## **SEGUNDA RONDA ACLARACIONES Y RESPUESTAS A CONSULTAS**

### **LICITACIÓN PÚBLICA N°90001350 OBRAS REUBICACIÓN DRY COOLER Y REEMPLAZO UMA**

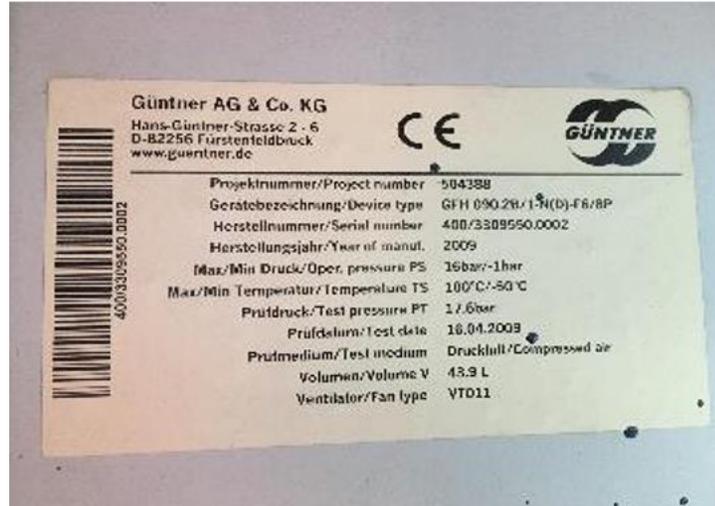
**"Se necesita saber el modelo y serie de las unidades DRY Cooler para la cotización de los materiales a utilizar.**

Respuesta: Se encuentra en las EETT, todas las características de los equipos.
